## Anlage 6.1 - 6.6 zu GD 414/18

### Vorhabenbezogener Bebauungsplan „Walfischgasse 20“

#### Abwägung der eingegangenen Stellungnahmen im Rahmen der frühzeitigen Öffentlichkeitsbeteiligung und frühzeitigen Beteiligung der Behörden und sonstigen Träger öffentlicher Belange

AT/Vh-Bez.: Kein aktiver Auftrag		AT/Vh-Nr.: Kein aktiver Auftrag	
TI NL	Südwest		
PTI	Stuttgart		
ONB	Ulm		
Bemerkung:		AsB	6
		VsB	731B
		Sicht	Lageplan
		Name	Miess, Ruben PTI22
		Maßstab	1:500
		Datum	24.10.2016
		Blatt	1

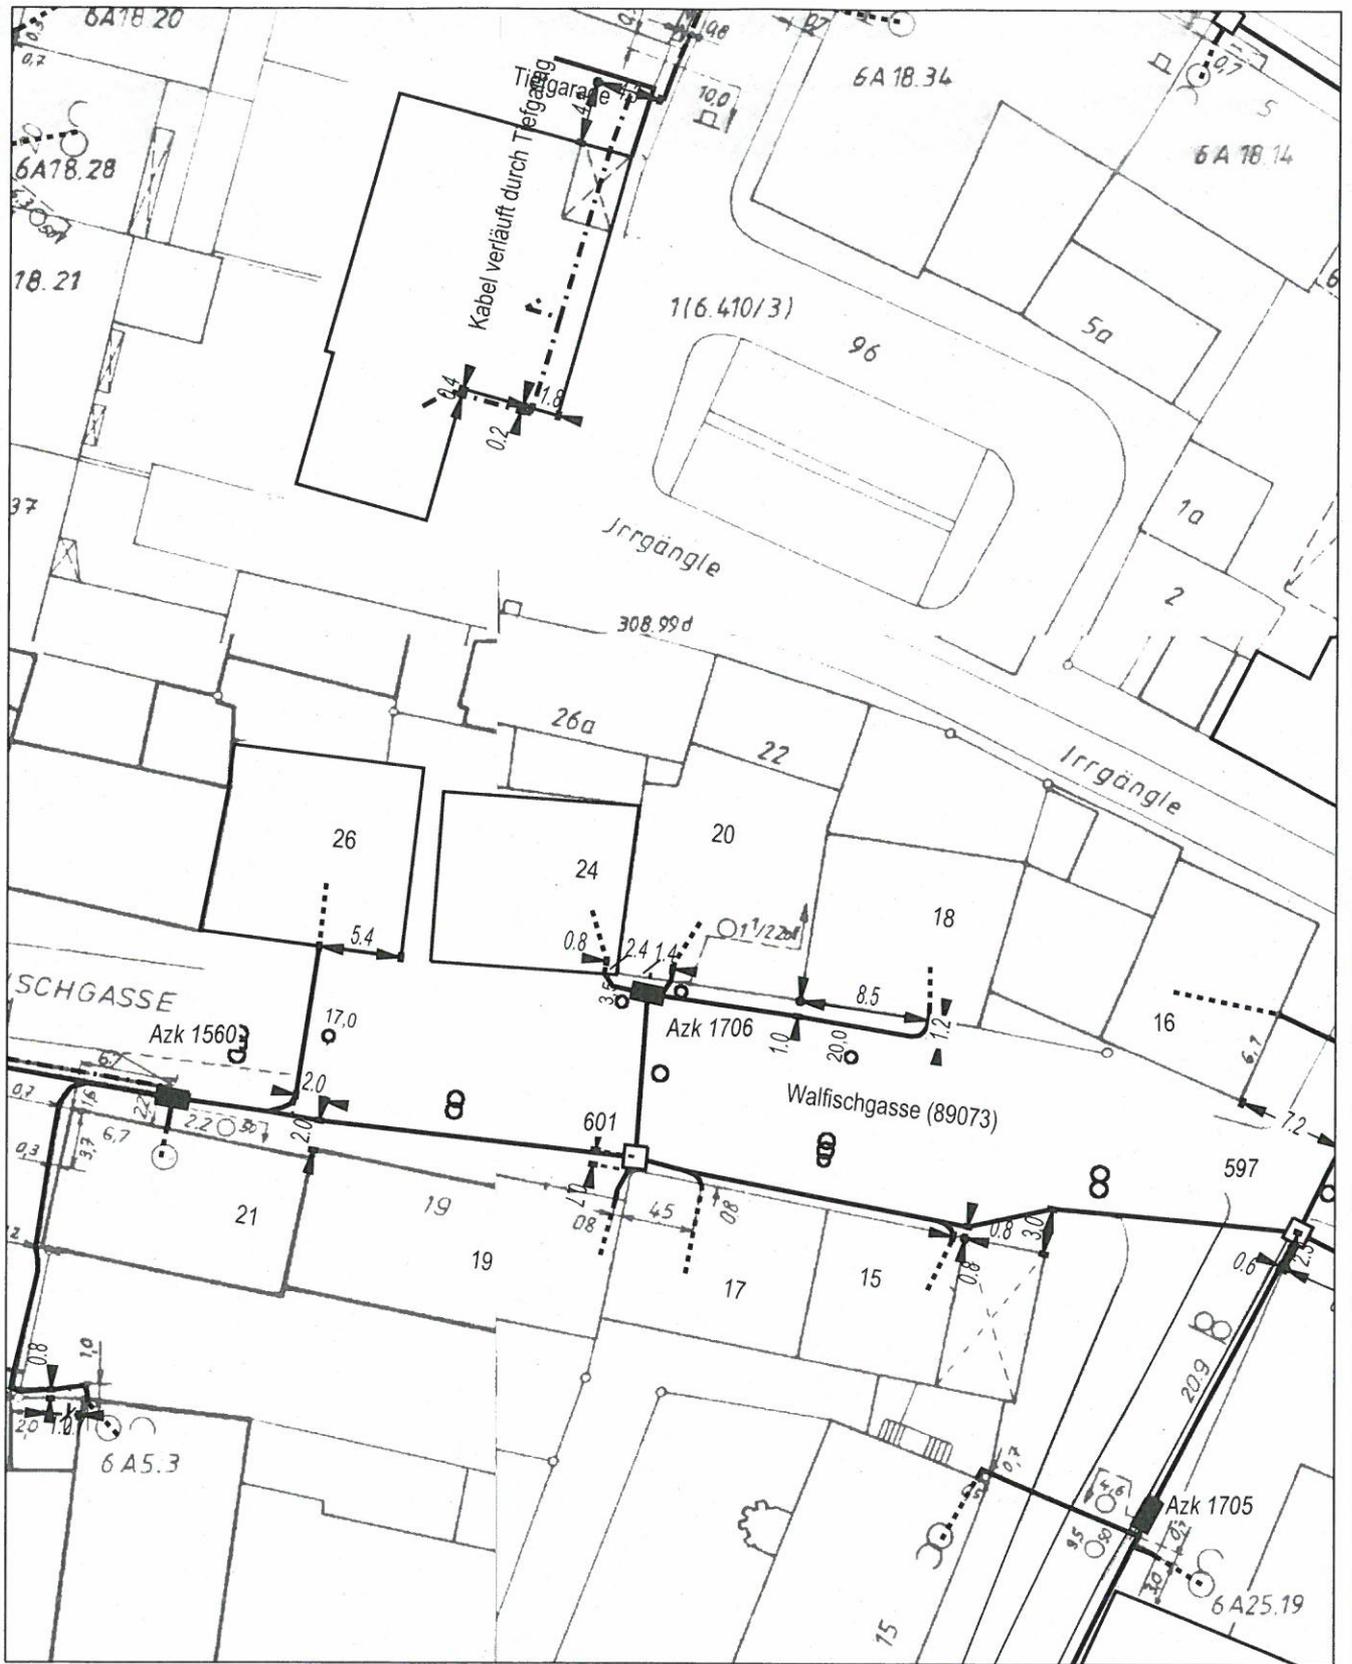
Gegen Ihre Planung haben wir keine Einwände. Direkt vor dem Gebäude im bestehenden Gehsteig befindet sich ein Verteilerschacht zur Anbindung der Gebäude 18-24 (siehe beiliegender Lageplan). Dieser sollte nach Möglichkeit so bestehen bleiben damit der störungsfreie Betrieb weiterhin gewährleistet ist.

<p>kostenfreie Beratung durch die kriminalpolizeiliche Beratungsstelle beim Polizeipräsidium Ulm hingewiesen werden.</p>	
<p><b><u>Deutsche Telekom Technik GmbH, Schreiben vom 24.10.2016 (Anlage 6.3)</u></b></p> <p>Gegen die Planung werden keine Einwände erhoben.</p> <p>Direkt vor dem Gebäude im bestehenden Gehsteig befindet sich ein Verteilerschacht zur Anbindung der Gebäude 18-24. Dieser sollte nach Möglichkeit so bestehen bleiben damit der störungsfreie Betrieb weiterhin gewährleistet ist.</p> <p>Die Leitungen der Telekom liegen gewöhnlich auf einer Tiefe von ca. 0,60m und im öffentlichen (Gehsteig-) Bereich. Sollten Umlegungen oder Änderungen notwendig sein, sind die entstehenden Kosten vom Auslöser zu tragen. Zur genauen Ortung der Leitungen empfiehlt die Telekom bauseits Suchschlitze zu tätigen.</p> <p>Es wird darum gebeten über Beginn und Ablauf bei einer eventuellen Baumaßnahme so früh wie möglich, mindestens 16 Kalenderwochen vor Baubeginn, schriftlich informiert zu werden, damit die Maßnahmen mit dem Vorhabenträger und den anderen Versorgungsunternehmen rechtzeitig koordiniert werden können. Diesbezügliche Informationen sind an die örtlich zuständig PTI zu richten.</p> <p>Es wird darum gebeten der bauausführenden Firma mitzuteilen, dass vor Beginn der Maßnahme der aktuelle Leitungsbestand über die zentrale Trassenauskunft <a href="mailto:Planauskunft.Suedwest@telekom.de">Planauskunft.Suedwest@telekom.de</a> zu erheben ist.</p>	<p>Die Stellungnahme wird zur Kenntnis genommen.</p> <p>Die Stellungnahme wird an den Vorhabenträger weitergeleitet und ist bei der weiteren Planung/ Bauausführung zu berücksichtigen.</p> <p>Die Stellungnahme wird an den Vorhabenträger weitergeleitet und ist bei der weiteren Planung/ Bauausführung zu berücksichtigen.</p> <p>Die Stellungnahme wird an den Vorhabenträger weitergeleitet und eine frühzeitige Abstimmung zugesagt.</p> <p>Die Stellungnahme wird an den Vorhabenträger weitergeleitet und ist bei der weiteren Planung/ Bauausführung zu berücksichtigen.</p>
